BRUXELLES. Rue de la Loi 93 - 97
(=ZP de la façade classée d'un Hôtel de Maître néoclassique)
PERMIS D'URBANISME : Démolir un immeuble de bureaux
Demande de BUP – DPC / BUP – DU du 29/11/2022

Avis de la CRMS

Images tirées du dossier de demande

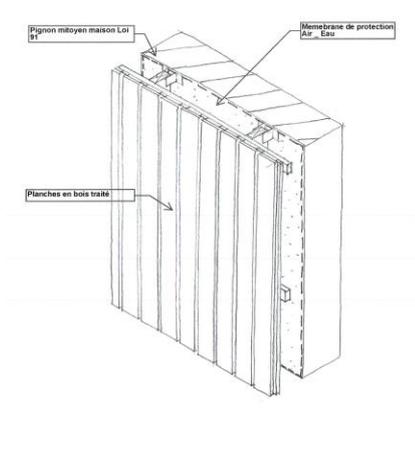
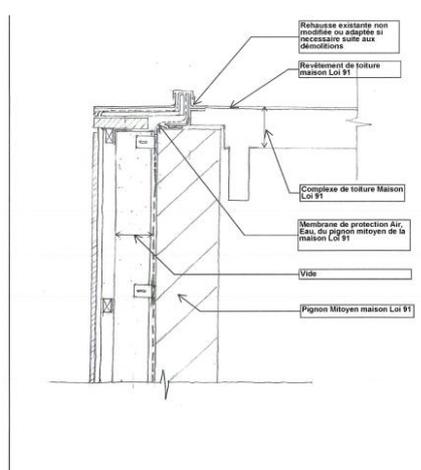
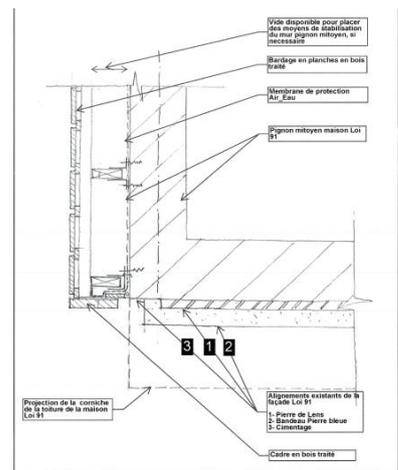
Or la protection proposée du mur mitoyen ressemble fort à un habillage définitif, laissant penser que ce dégagement resterait d'actualité, ce que la CRMS ne peut admettre, comme formulé précédemment.
